海棠湾3号C7-02-04地块项目

建筑方案优化对比图册

海南满天星旅业开发有限公司

2025年6月

屋顶层平面图
屋顶层面积: 74.12m²

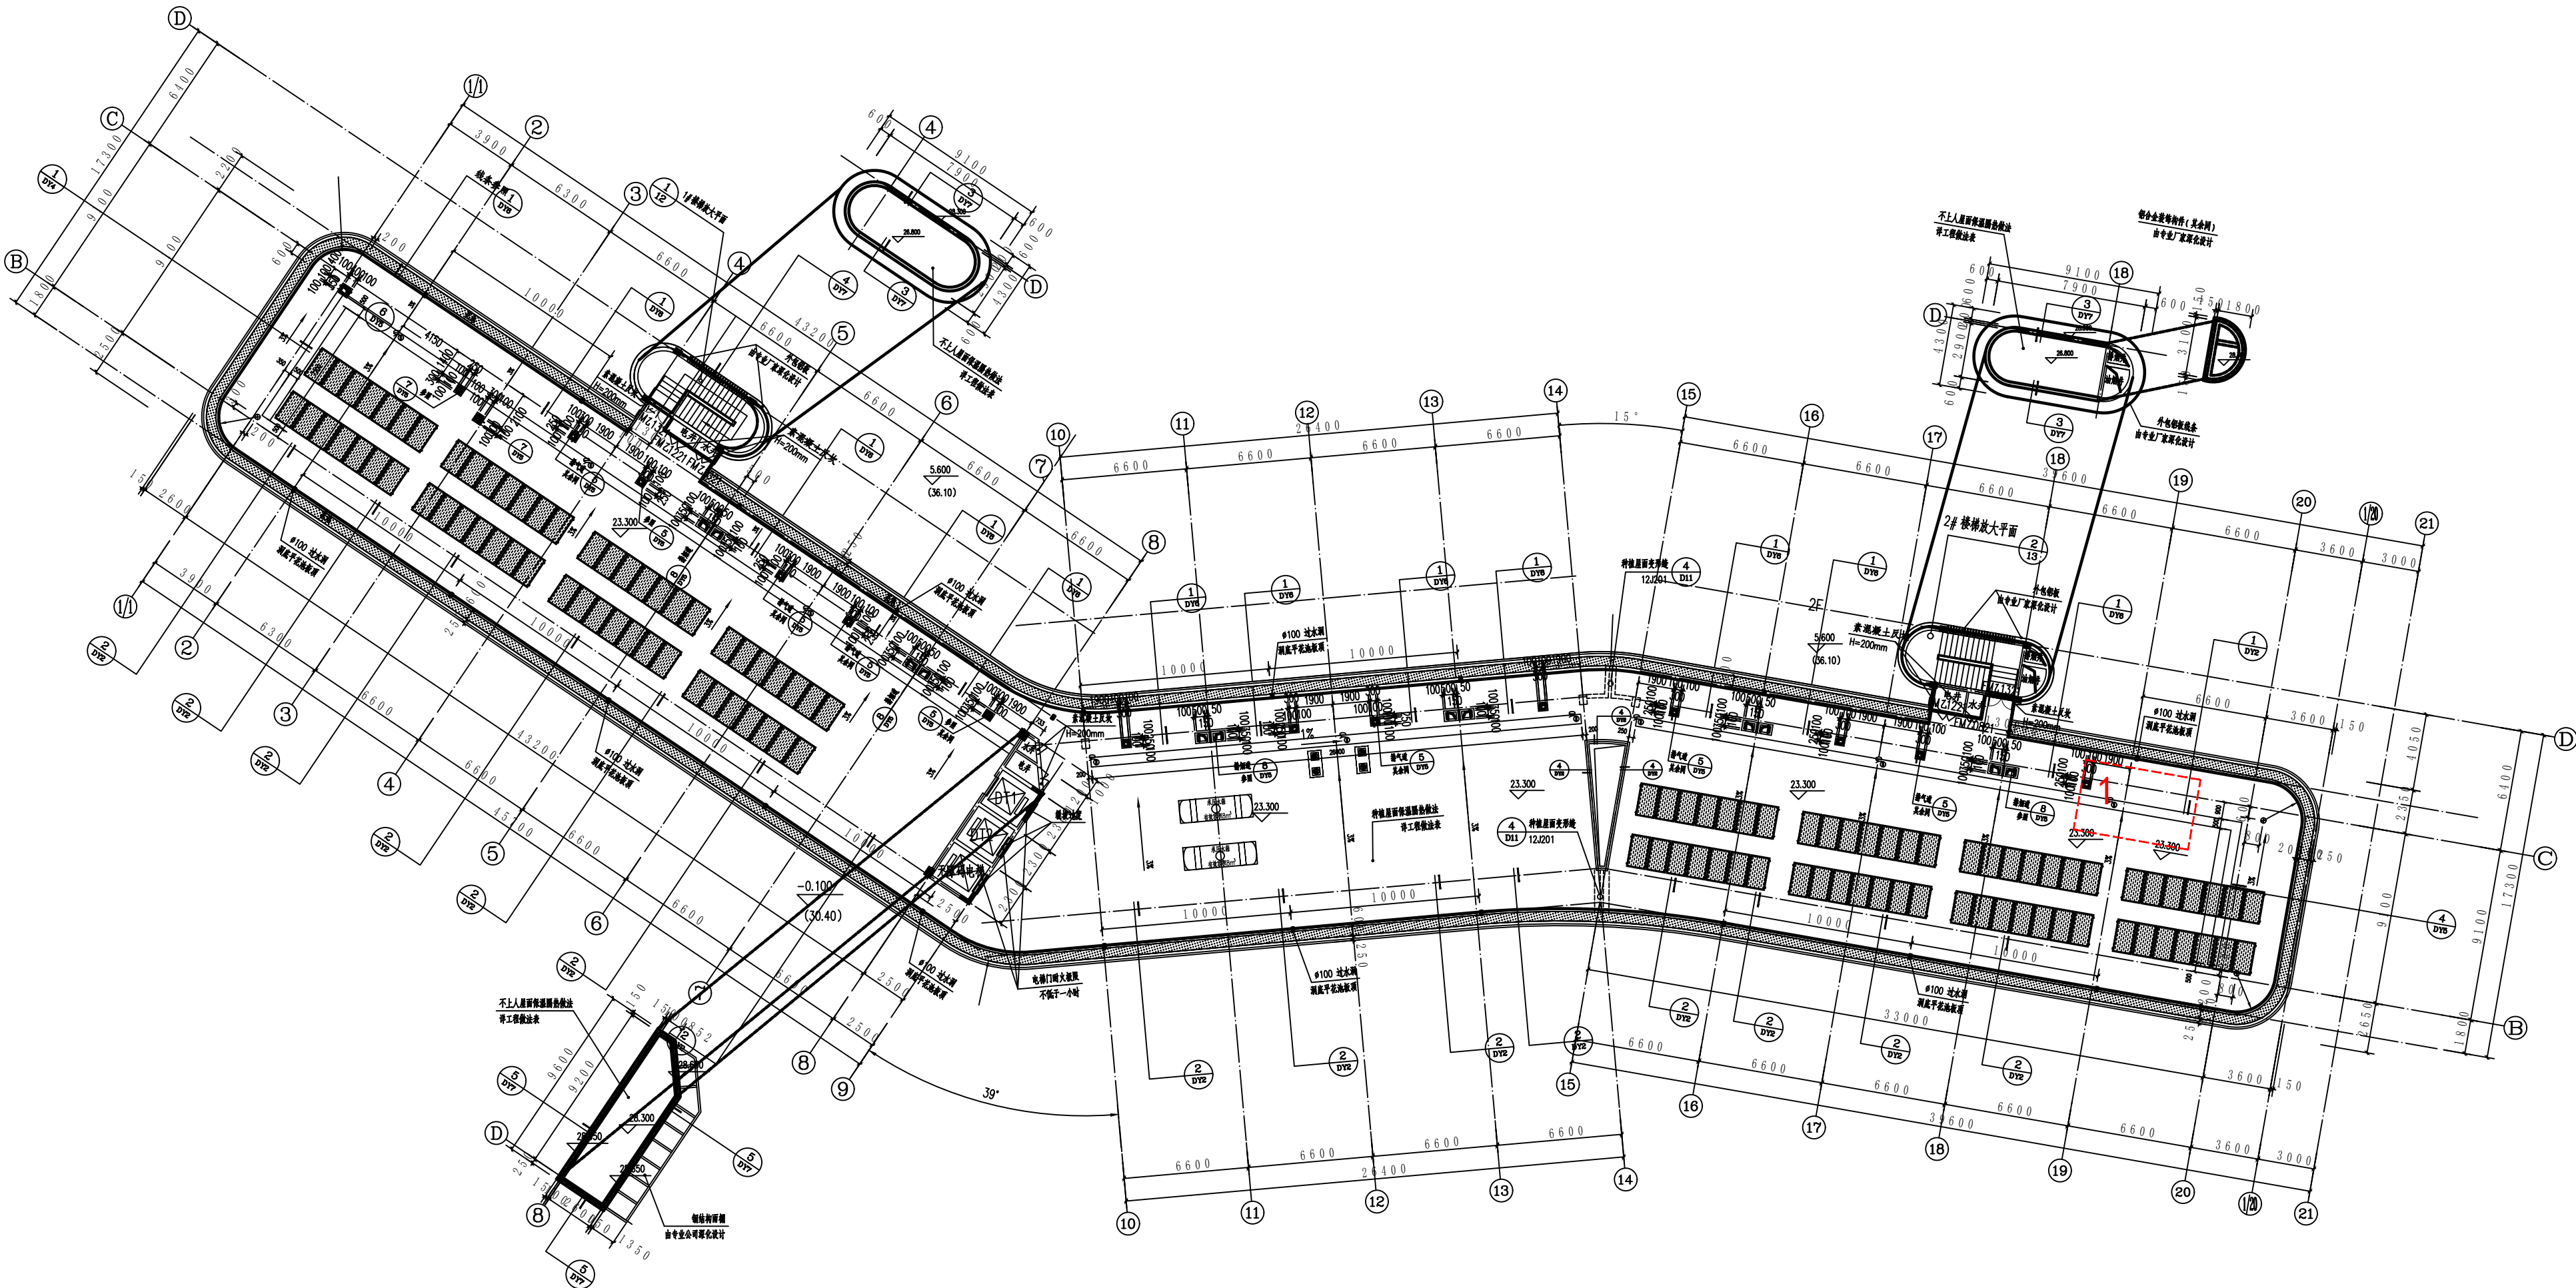
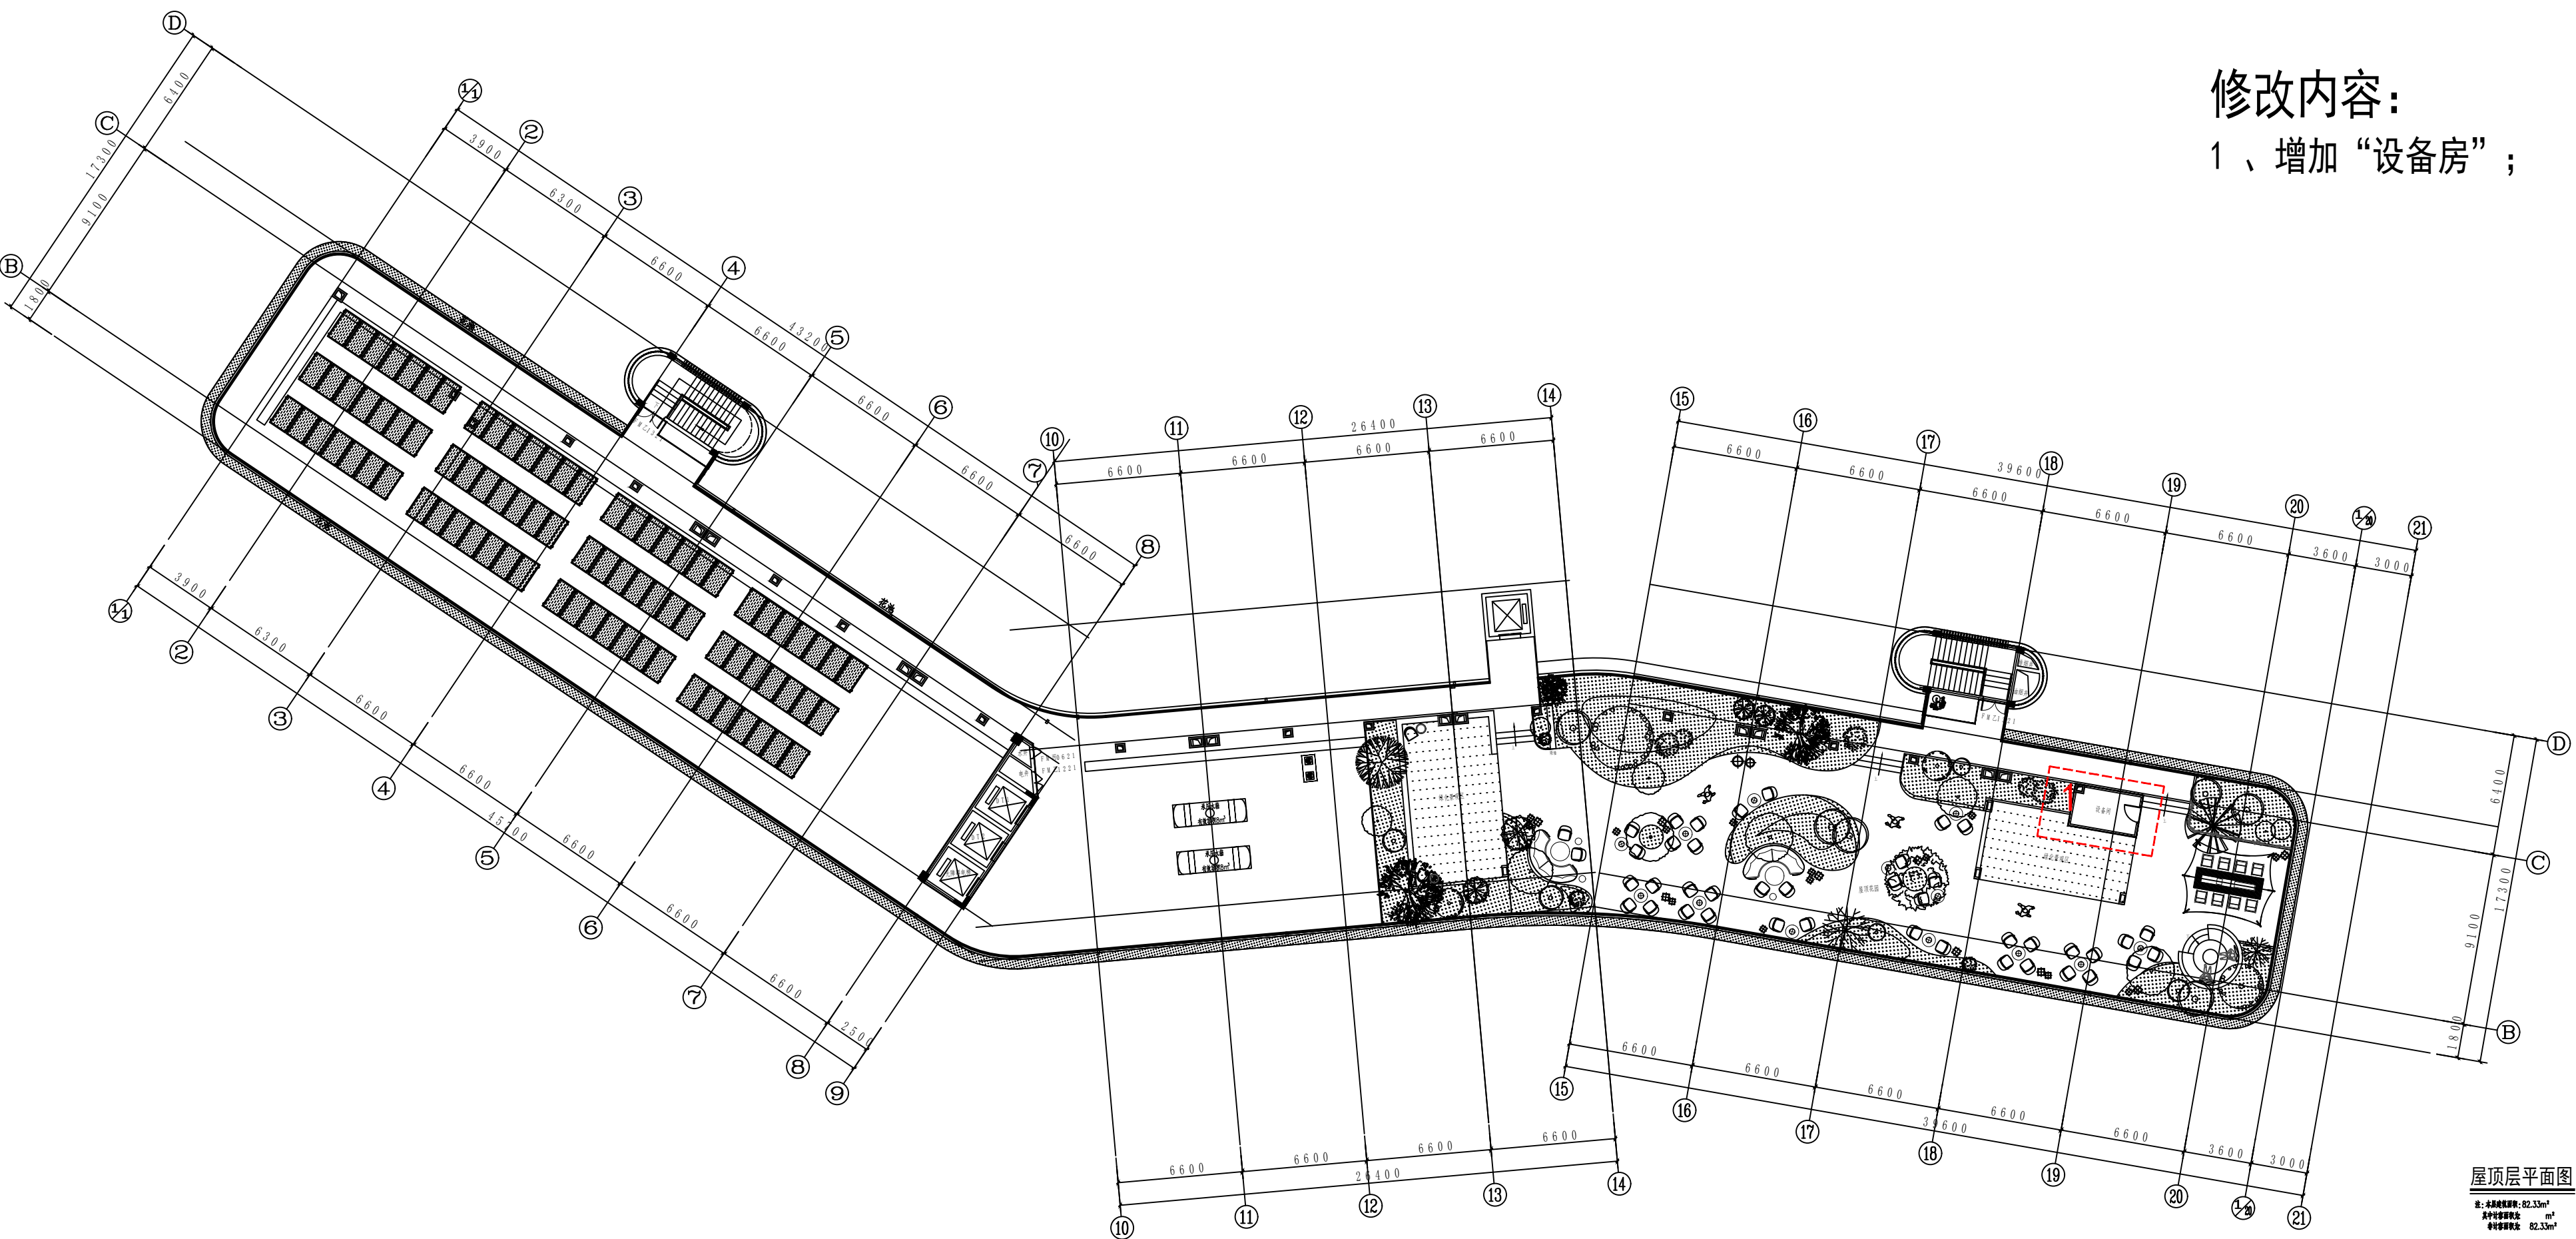
修改内容:
1、增加“设备房”;

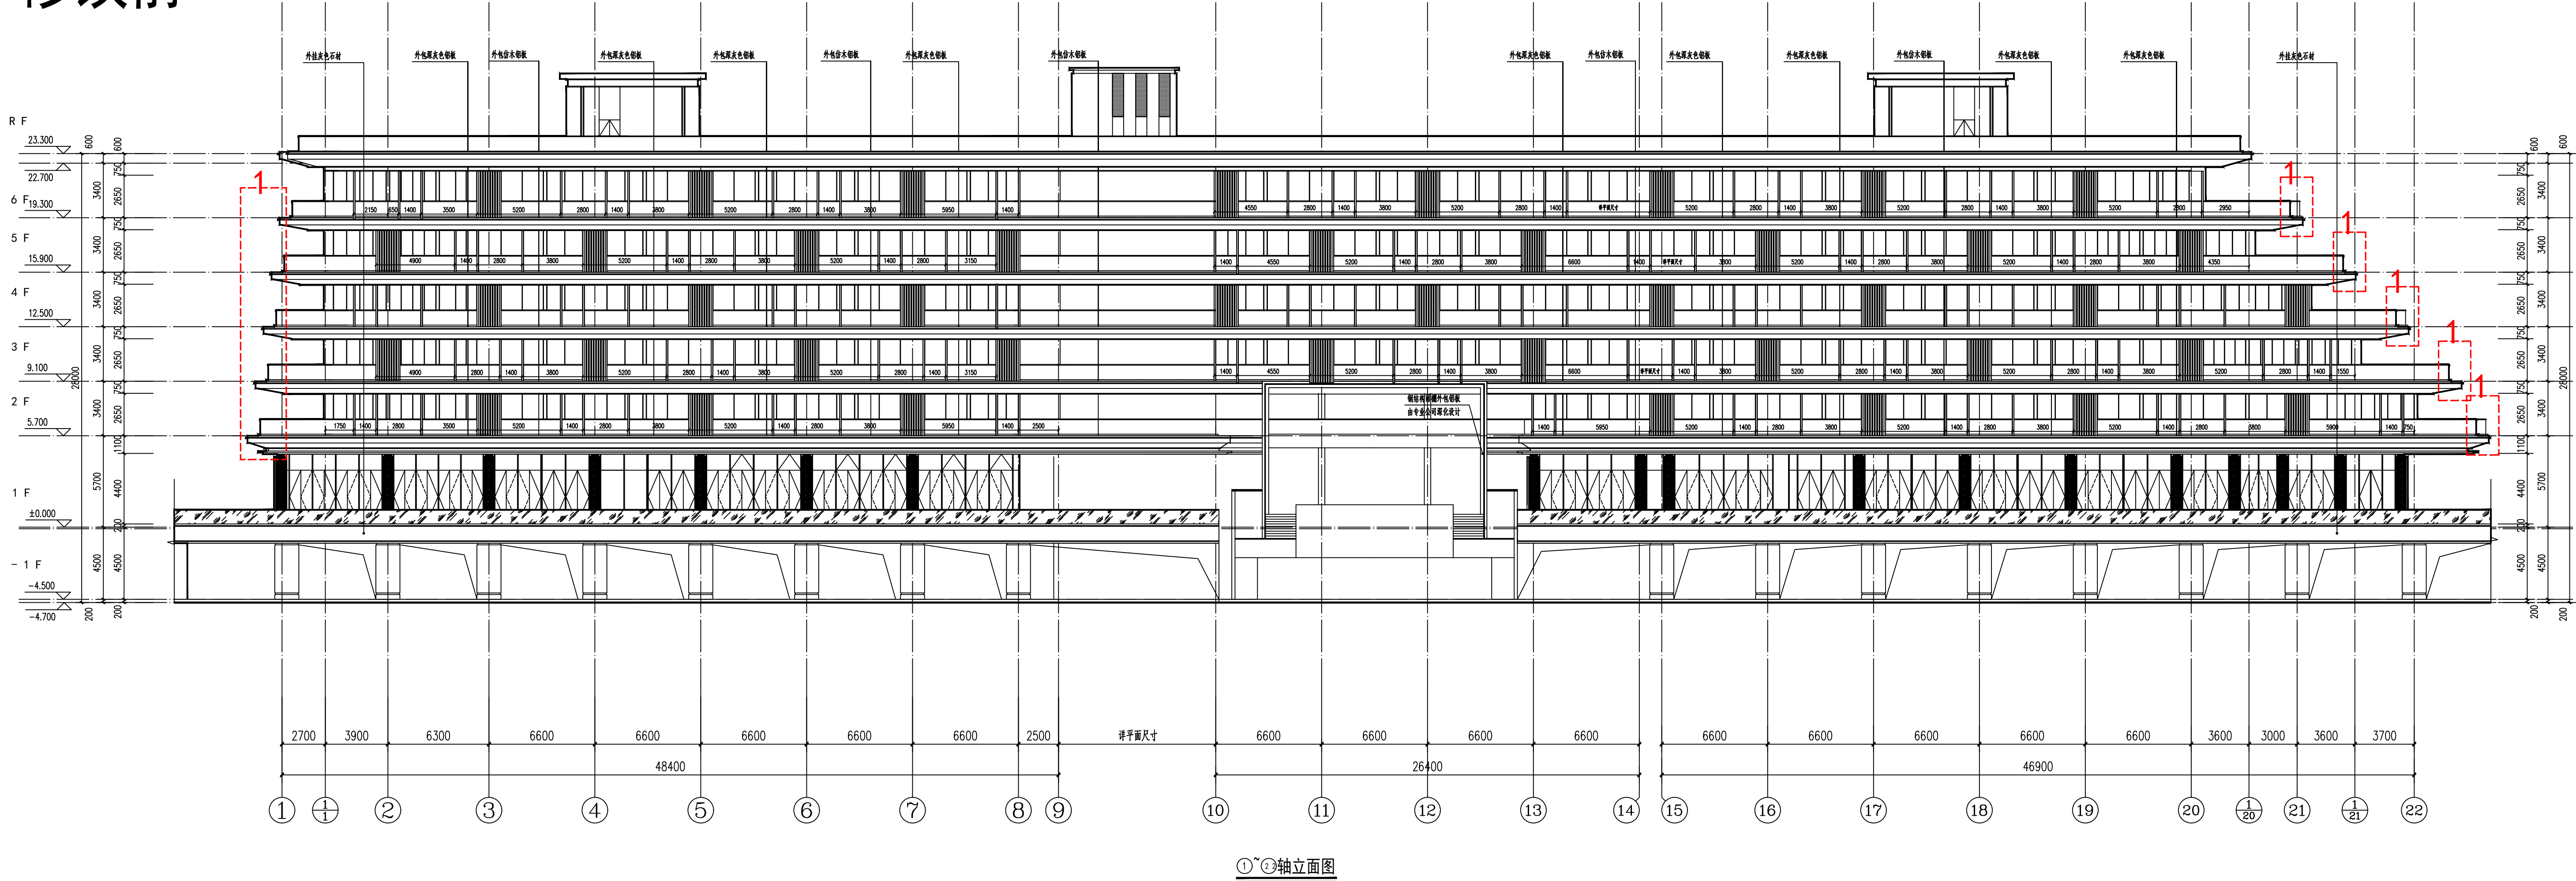
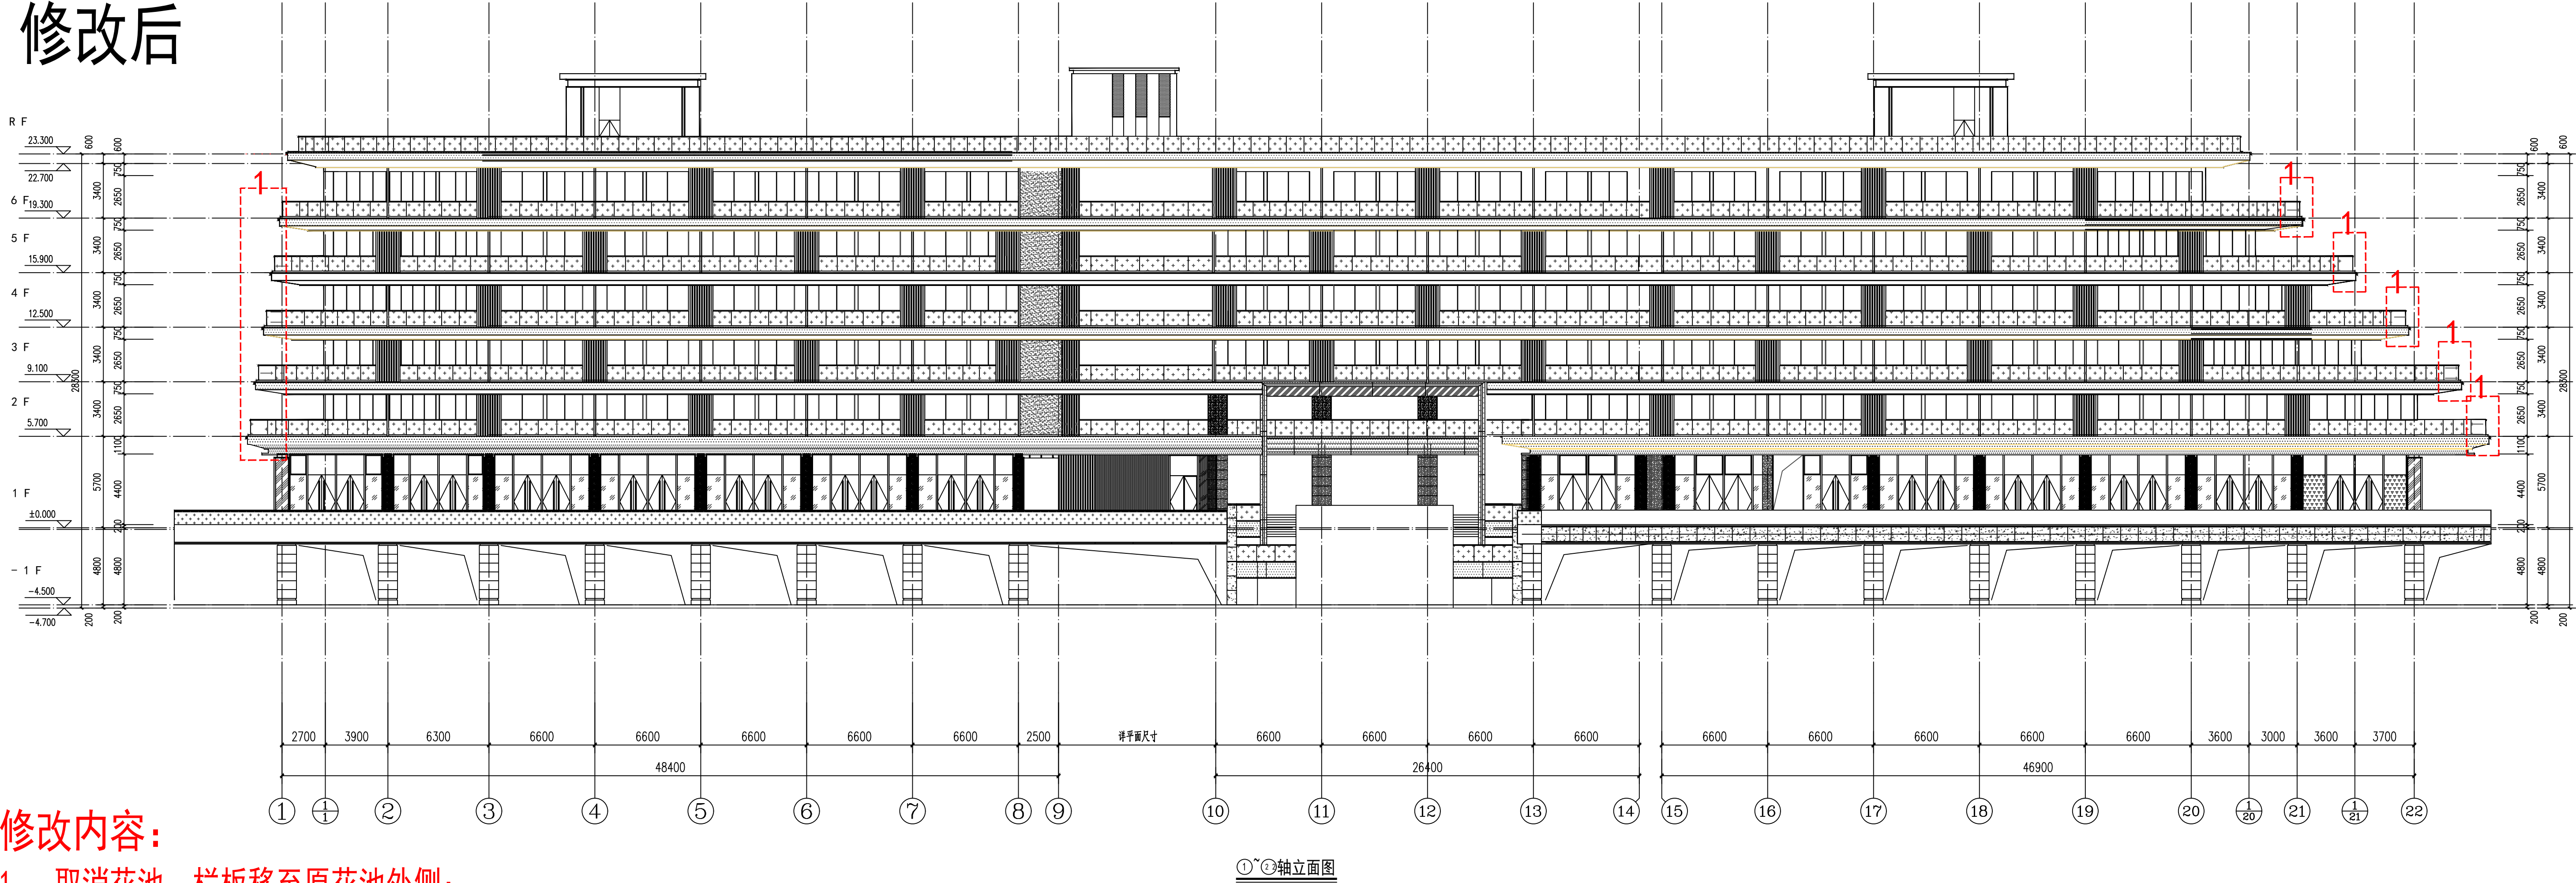
修改内容：
1、取消花池，栏板移至原花池外侧；
